Stavba:	1498	Fakultní nemocnice u sv. Anny v Brně - Stavební úpravy v objektu P	
Objednatel:	Fakultní nemocnice u sv. Anny v Brně Pekařská 664/53 60200 Brno-Staré Brno	IČO: 00159816	DIČ: CZ00159816
Zhotovitel:	GEMO a.s. Dlouhá 562/22 77235 Olomouc-Lazce	IČO: 13642464	DIČ:
Vypracoval:			
Rozpis ceny			Celkem
HSV			349 253,70
PSV			135 672,86
MON			128 462,74
Vedlejší náklady			0,00
Ostatní náklady			0,00
Celkem			613 389,30
Rekapitulace daní			
Základ pro sníženou DPH	15 %		0,00 CZK
Snížená DPH	15 %		0,00 CZK
Základ pro základní DPH	21 %		613 389,30 CZK
Základní DPH	21 %		128 811,75 CZK
Zaokrouhlení			0,00 CZK
Cena celkem s DPH			742 201,05 CZK
v _____ dne _____ Za zhotovitele Za objednatele

1498 - FNUSA - změnové listy - Dodatek č. 4

Projekt: **Fakultní nemocnice u sv. Anny v Brně – Stavební úpravy v objektu P**

3. NP PODLAHY
PROJEKTER - SEŠITKEM

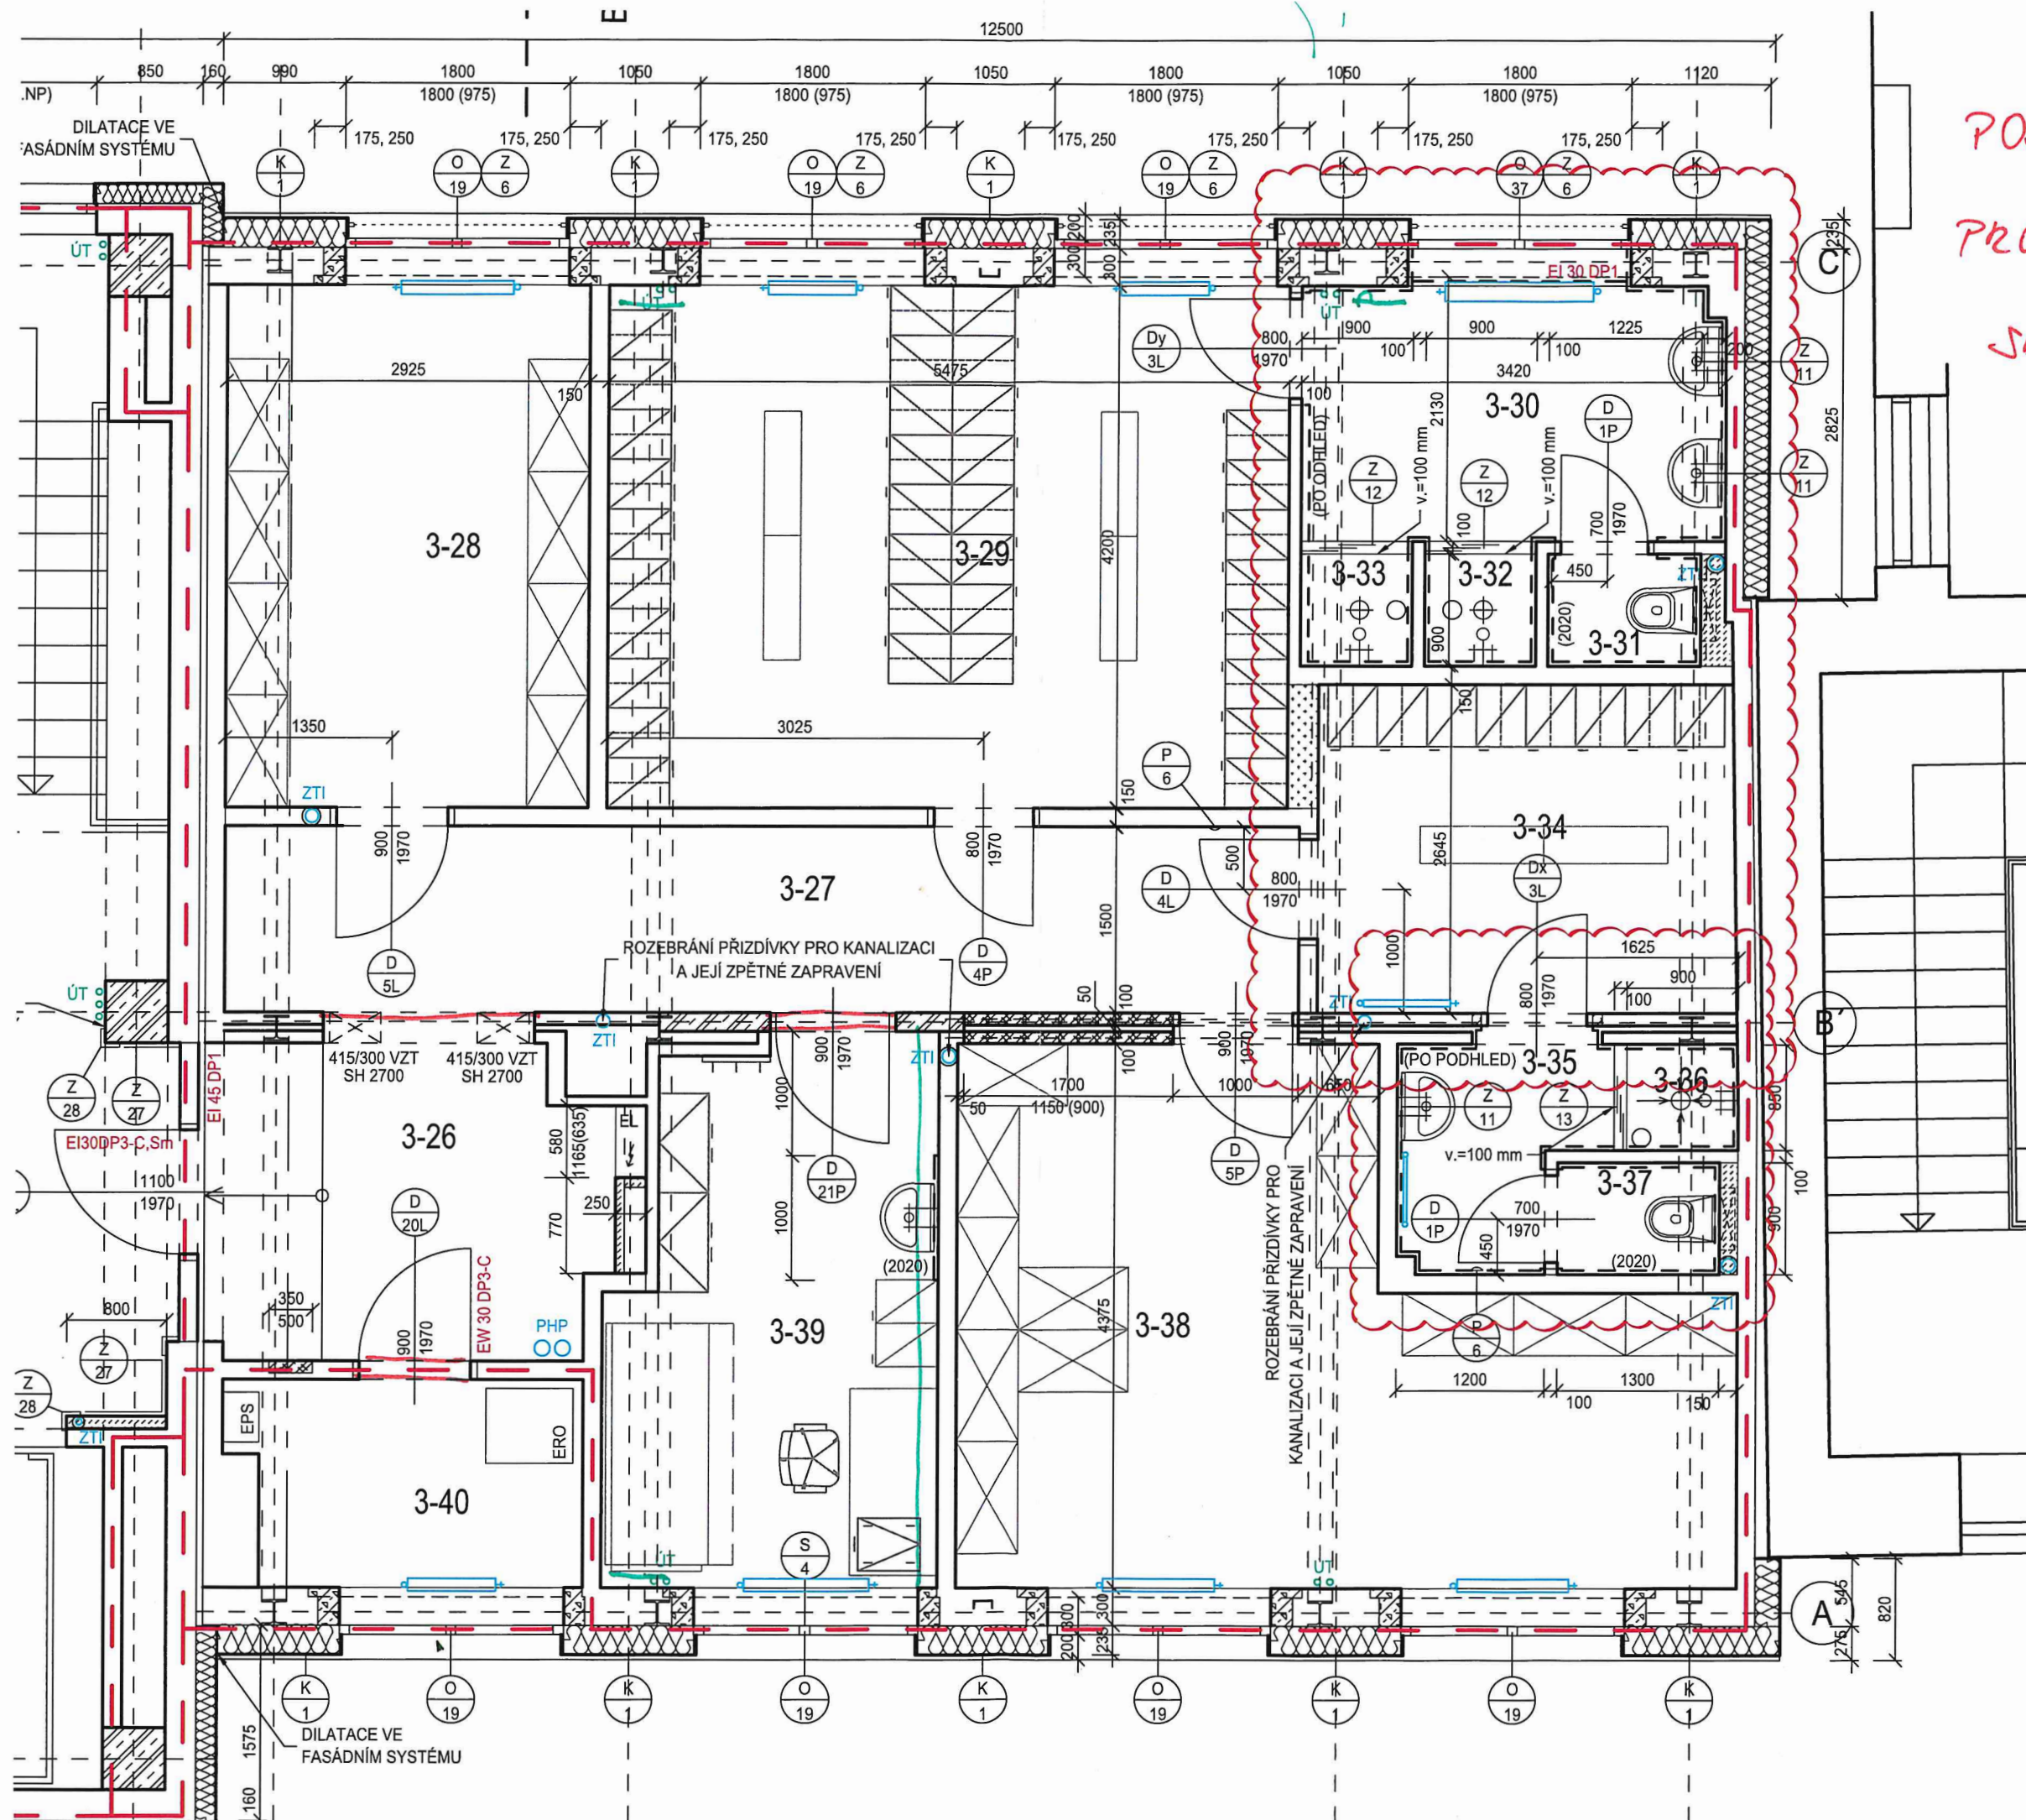
3. NP
PODLAHY
PROINTERIER
JEŠTĚ VĚST

2. NP - PODLAHA
SEŠÍVACÍ PODLAHA
DILATAČNÍ PROFIL

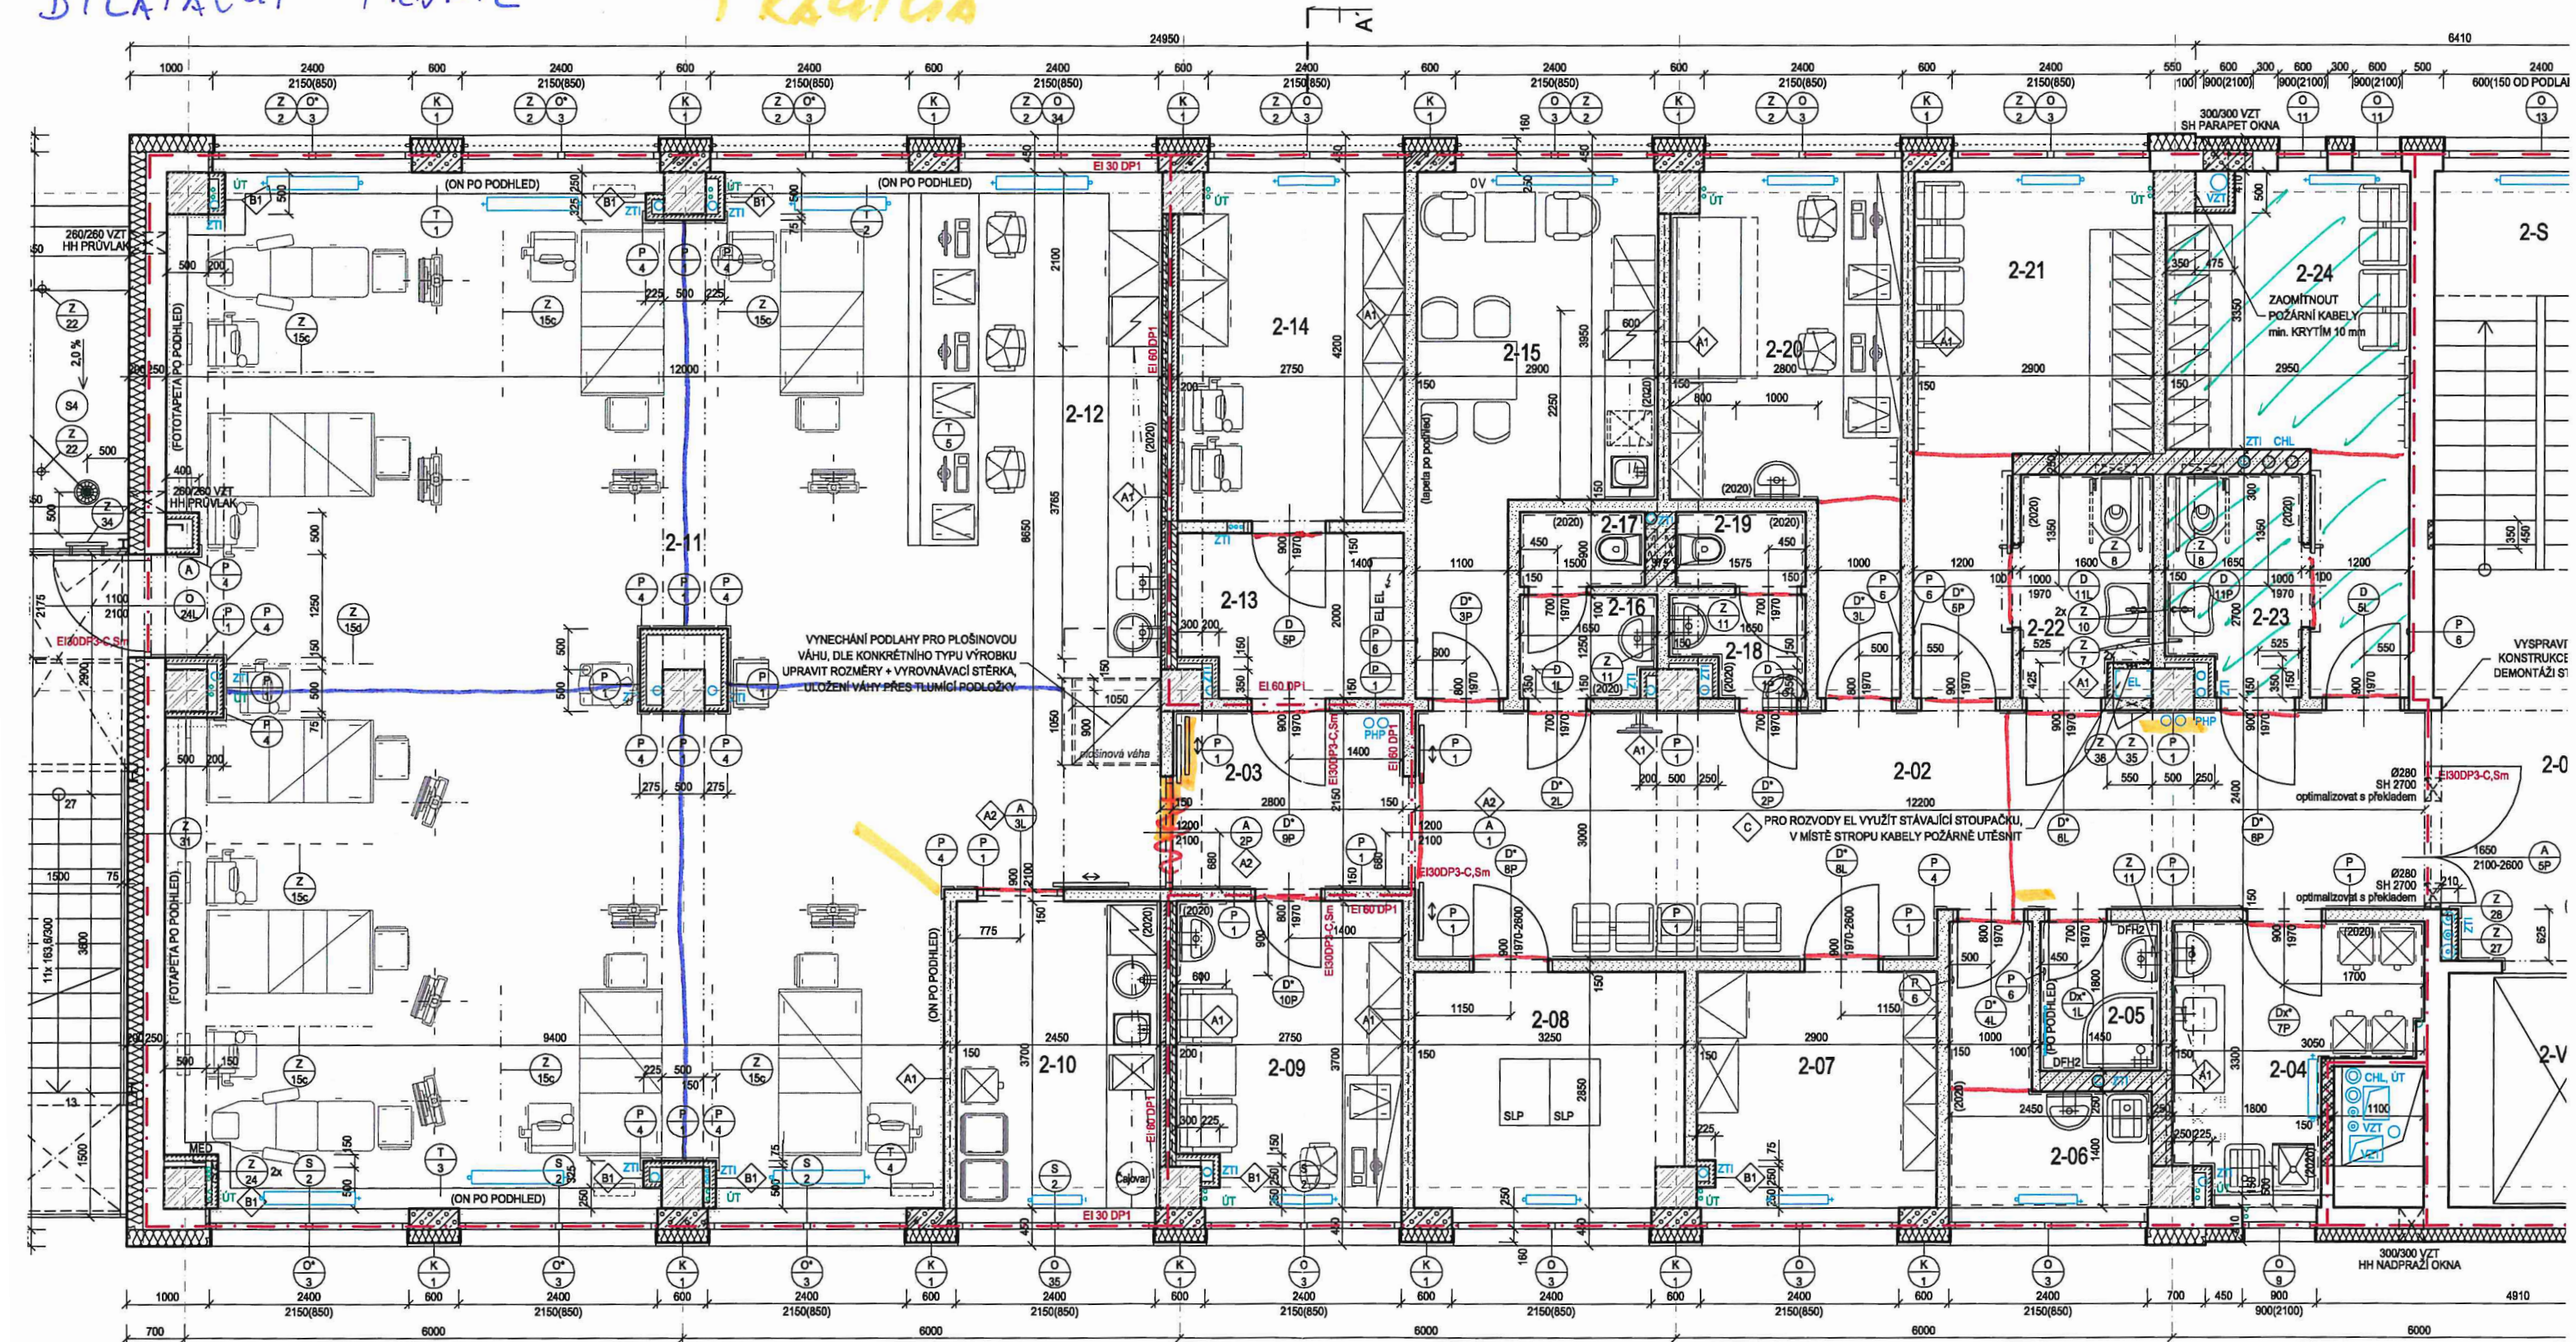
UZÁVĚRA
SKLOTEX TIL
TKAČIČKA
